工程指示 / 要求簡箋 ENGINEER INSTRUCTIONS(E.I.)

工程指示編號:	EI- 8996	修改版本:	C
	HK- 0620		
工程編號:	J 861	工程名稱:	己連拿利
收件人:	生統	發件人:	細佬
工程項目:	大樓天花框架型材加工圖 (第二批)	日期:	28/07/2025

名稱	框架組裝圖及散料安裝位置圖	制圖	H	2025.6.19	修改		
材料	-----	復核	LRA	2025.6.19	日期		
顏色	--	批准			圖號	J861-PE-3412

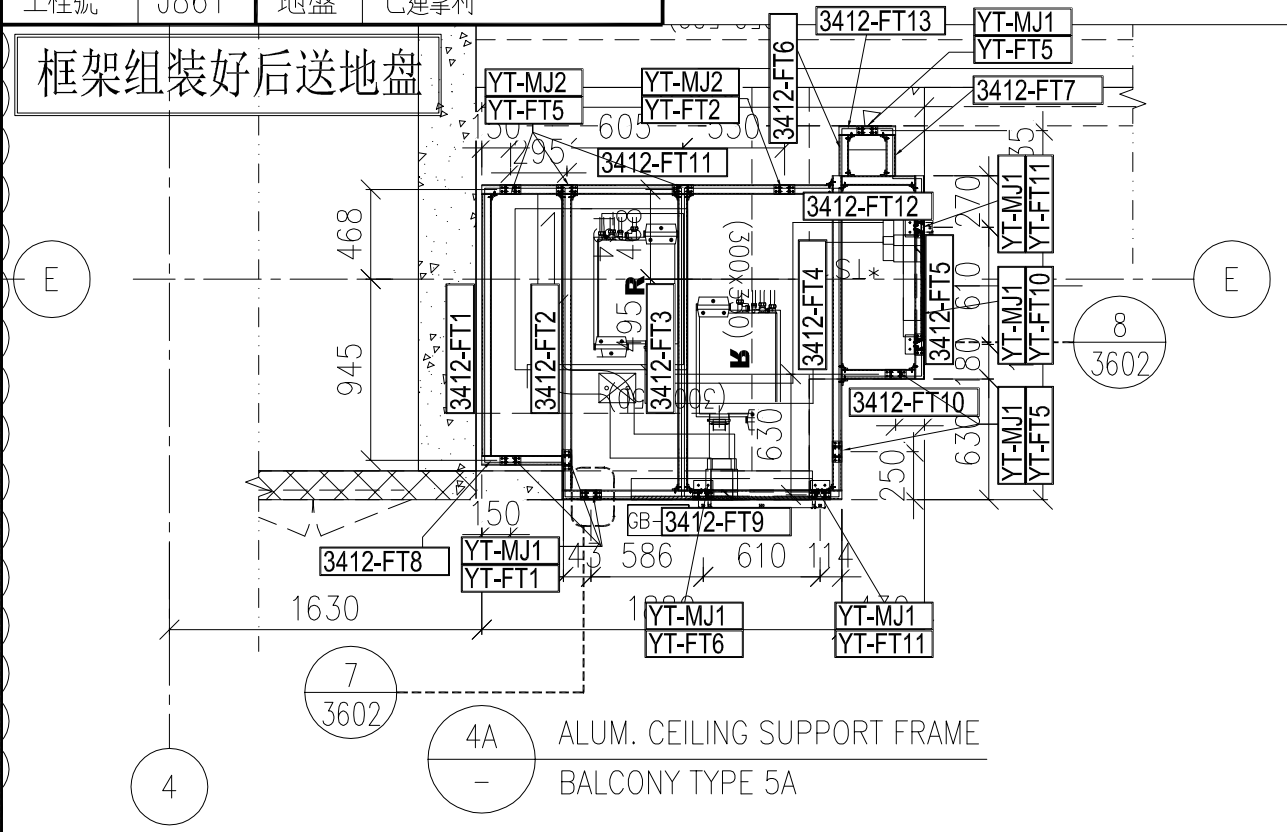
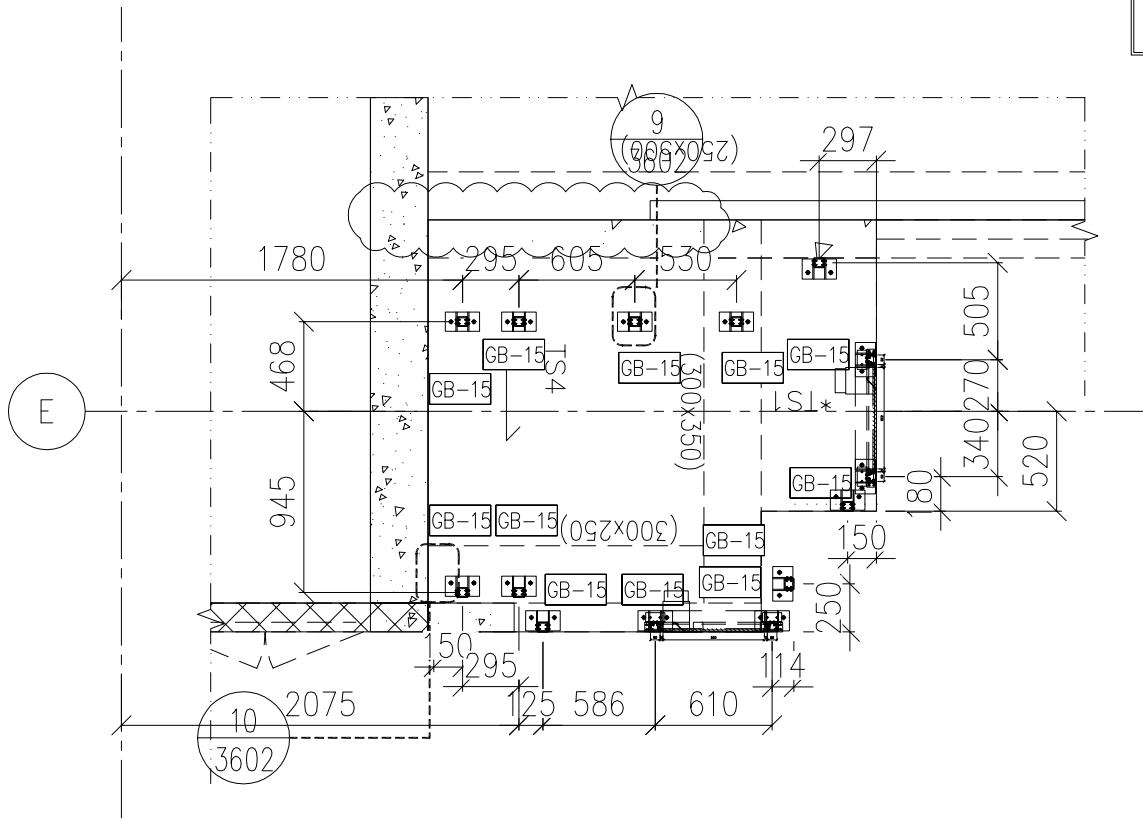
框架组装好后送地盘

散出到地盘

名稱	框架組裝圖及散料安裝位置圖	制圖	H	2025.6.19	修改		
材料	-----	復核	LRA	2025.6.19	日期		
顏色	--	批准			圖號	J861-PE-3412R

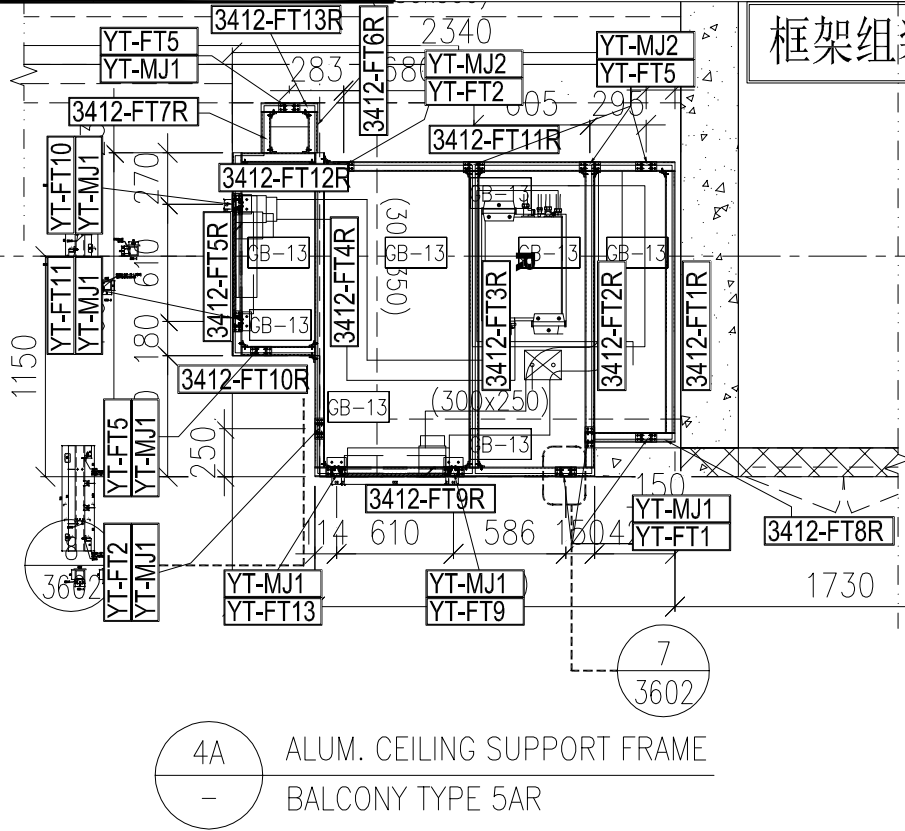
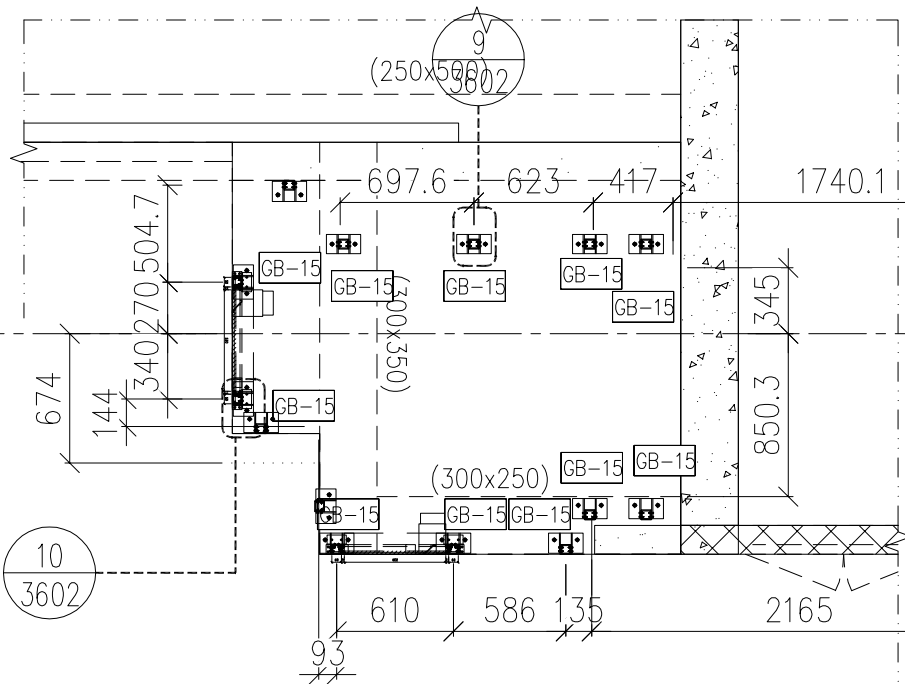
框架组装好后送地盘

散出到地盘
